III/0042 Líšnice, rekonstrukce silnice

Chodník pro pěší v km 1,120 - 1,300

Změnový list

ZBV č. 19 - SO 152 Chodník pro pěší v km 1,120 - 1,300 - posunutí místa pro přecházení

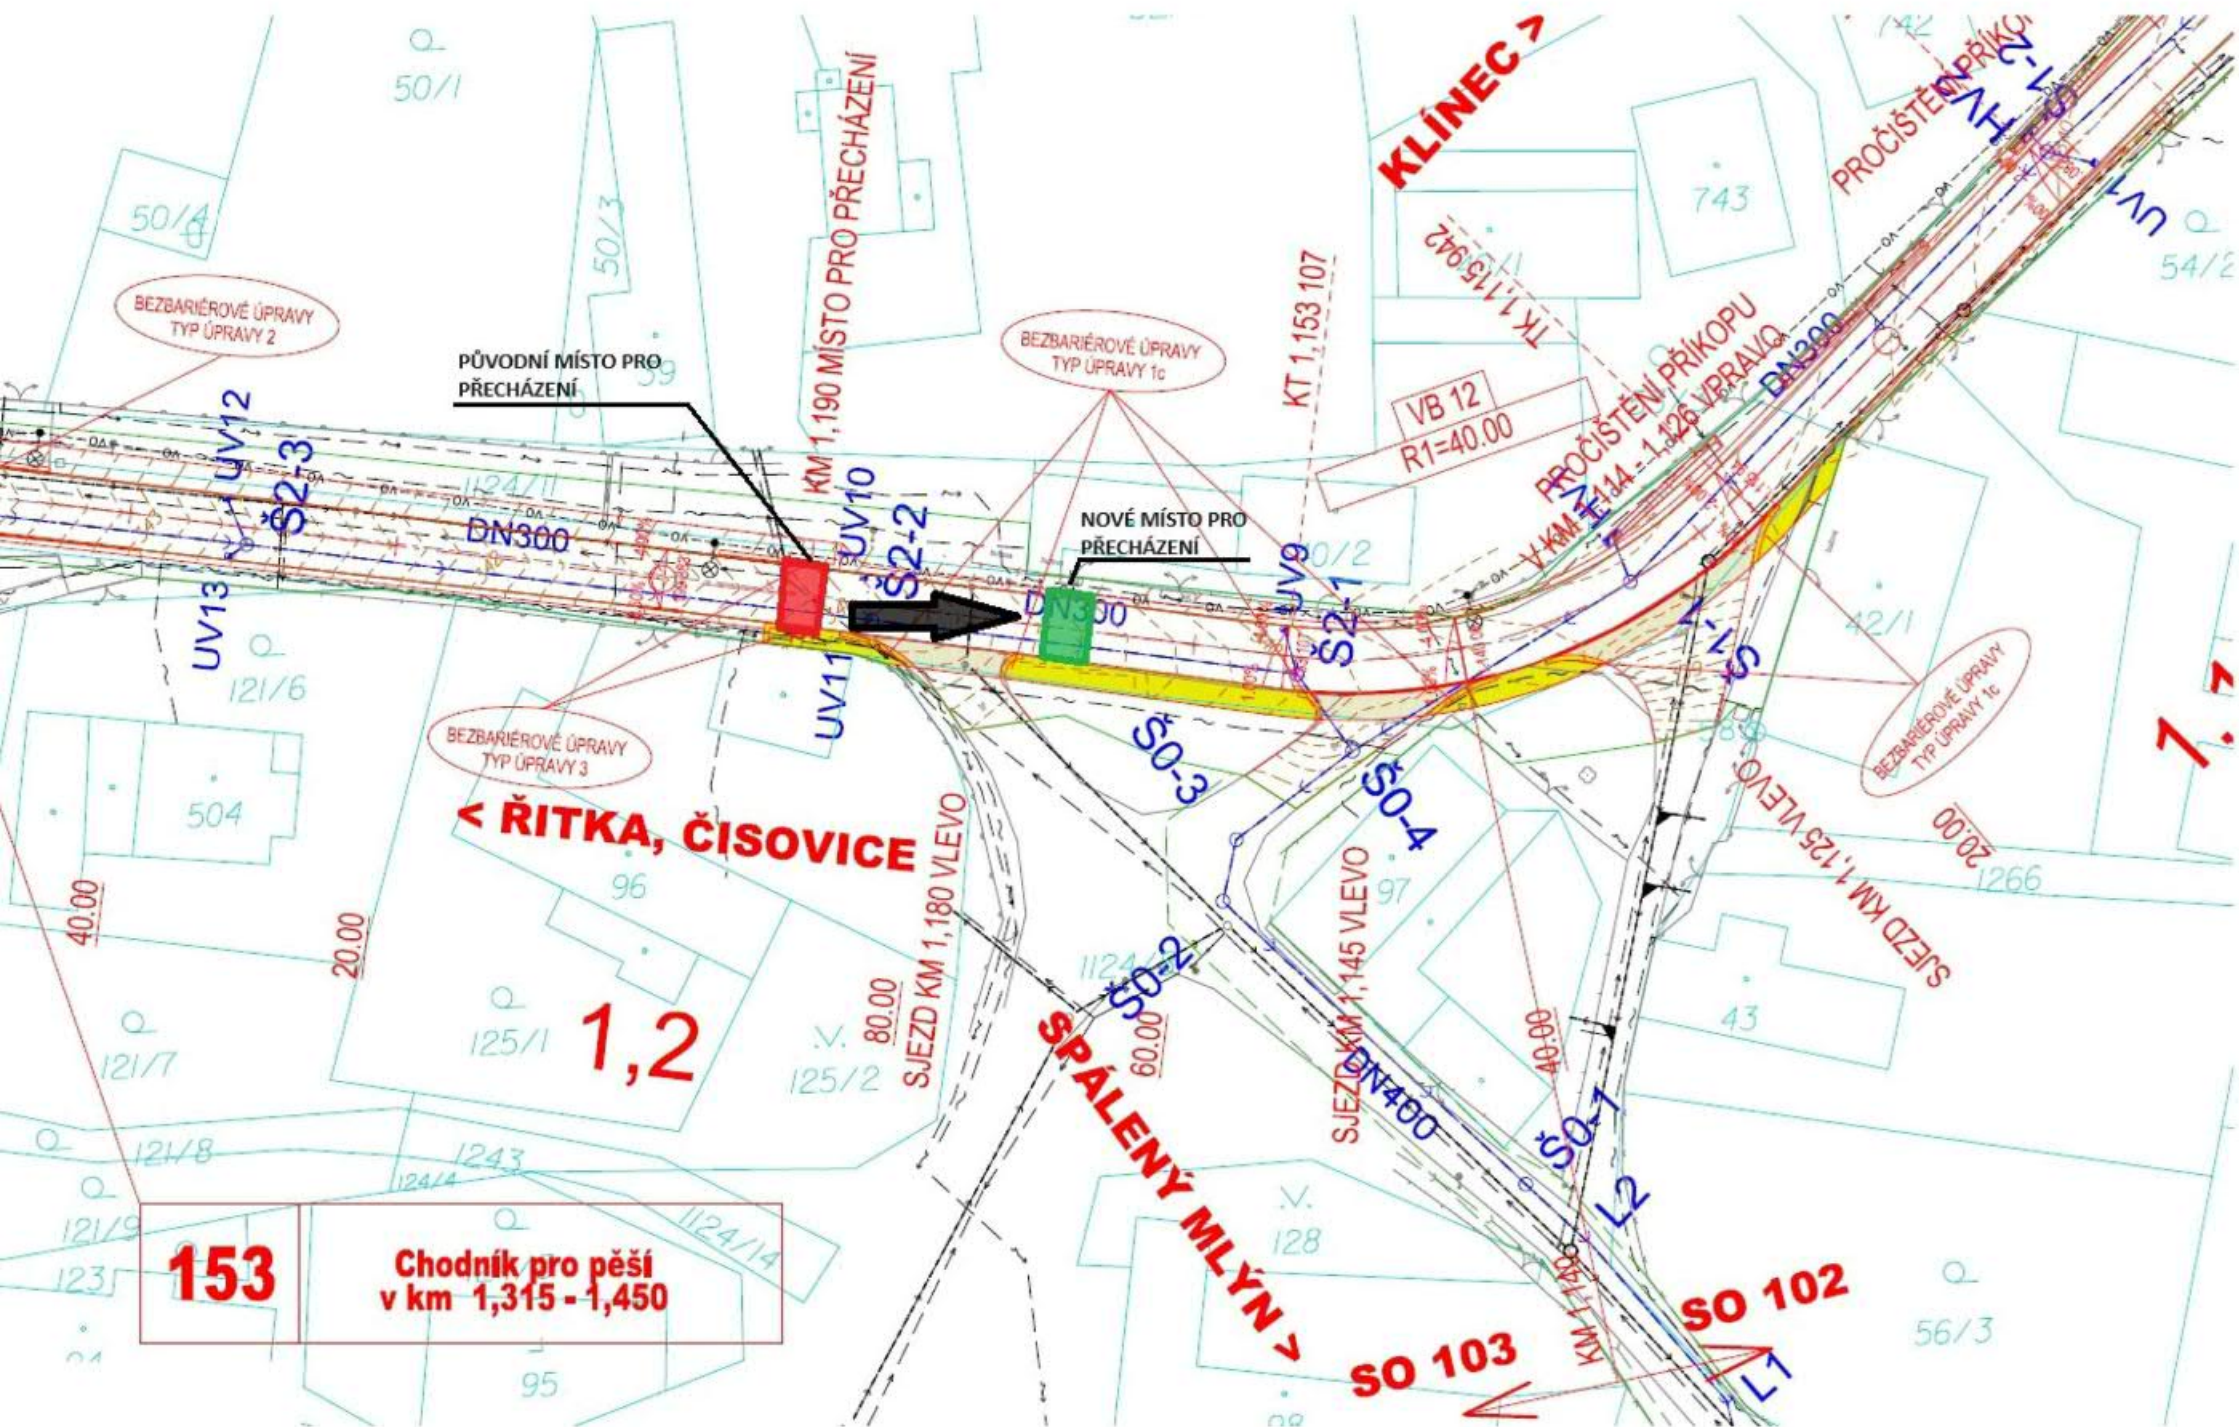
chtěl bych Vás poprosit o zaslání oficiálního stanoviska AD a TDS obce Líšnice ke změně na stavebním objektu **SO 152 – Chodník pro pěší v km 1,120 – 1,300** v rámci stavby **III/0042 Líšnice, rekonstrukce silnice**.

Původně bylo v projektové dokumentaci místo pro přecházení ve staničení km 1,195. Na žádost objednatele (obce Líšnice) se místo pro přecházení posunulo do staničení km 1,170. Na základě požadavku objednatele (obce Líšnice) byl Zhotovitel vyzván k předložení návrhu rozpočtu ocenění této Změny.

po projednání se zástupcem obce zasílám souhlas s návrhem ZBV 19 i za TDS, část obec.
